Biarritz le 10 octobre 2022

Monsieur le Commissaire Enquêteur,

Je vous demande de moduler votre avis pour l'autorisation de la création de ces 2 nouveaux forages demandés par la COMPAGNIE DES SALINS DU MIDI ET DES SALINES DE L'EST et vous présente mes observations :

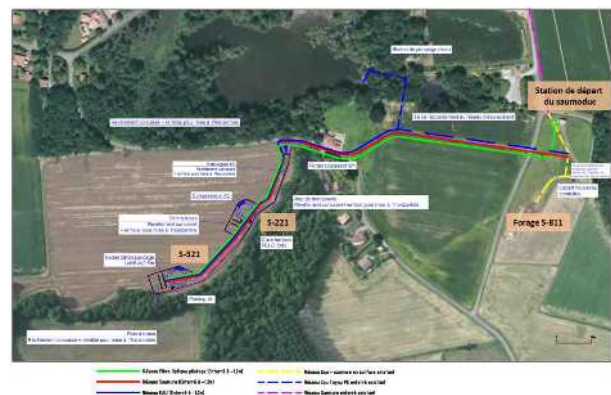
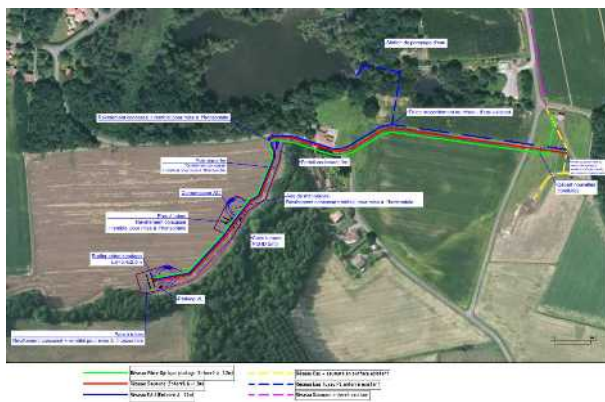
Le choix du site est-il réellement le meilleur ?

Les travaux prévus sont à proximité immédiate du ruisseau, les risques accidentels sont à prendre en considération car ils peuvent avoir de lourdes conséquences sur la qualité de l'eau, sur la faune (Trame Bleue) et la flore (*plantes exotiques, ripisylve*) : n'y avait-il pas d'autres sites moins impactant pour son environnement : un seul site alternatif dans le dossier !

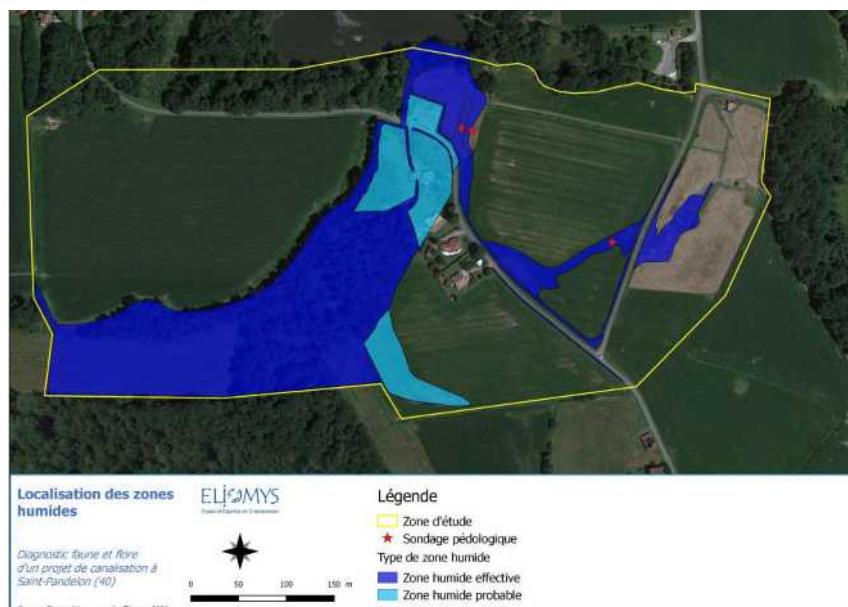
Le lac ayant des caractéristiques marines, son impact sur l'aval du ruisseau du Hourn n'interroge pas que la CLE ou la MRAE (avis), l'impact n'est pas négligeable sur les habitats aquatiques situés en aval. On observe la présence d'amphibiens, de la grande mulette, de l'agrion de mercure,.....
Ne faudrait-il pas prévoir un contournement du lac !

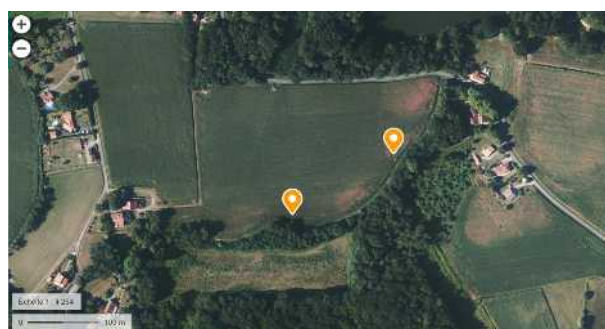
En localisant les forages sur Géoportail on peut mesurer les distances séparant les forages aux maisons existantes : les cavités sous forage auront un diamètre de 80 m.

- le forage 221 est situé à environ 120 m de la plus proche des maisons situées à l'Est et à environ 350 m de la plus proche des maisons situées à l'Ouest.

- le forage 321 est situé à environ 300 m de la plus proche des maisons situées à l'Est et à environ 200 m de la plus proche des maisons situées à l'Ouest.

Comment le pétitionnaire peut-il justifier **le choix d'un site le moins dommageable** alors qu'il se trouve à proximité immédiate d'un cours d'eau et de zones humides et qu'il se situe entre des propriétés bâties ?
